Date : 8-2-2018 14:43:50
From : " [redacted] (WVL)"
To : [redacted] @rhdhv.com
Cc : " [redacted] - Waterschap Vallei en Veluwe" [redacted] @vallei-veluwe.nl
Subject : RE: Plaatje conclusiesen retour versie eindrapport
Attachment : image001.png;

Van: [redacted]@Vallei-Veluwe.nl
Verzonden: woensdag 7 februari 2018 20:54
Aan: [redacted] (WVL)
Onderwerp: Plaatje conclusies

Principeschets bromideverontreiniging (< 10 mg/l achtergrondwaarde)

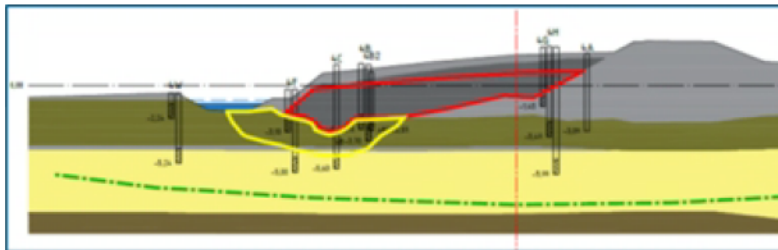
Gelet op onderstaan plaatje. grondwater bromide is 0,3 mg/l het VRniet 10 mg/l...???

Neem je dit ook nog op in je eindrapport bij conclusies, om situatie helder te maken.

Ter vervanging van het plaatje bij de conclusies.

Tanx ik ga ermee aan de slag en goed dat je bromide zag...die pak ik door...ik heb met [redacted] afgesproken dat wij geen uitspraak doen over de gemeten waarden in het opp. water in relatie tot een normwaarde...de gemeten waarden zijn de opmaat geweest voor de slootproef en onderbouwing of de huidige situatie wel/niet kan...
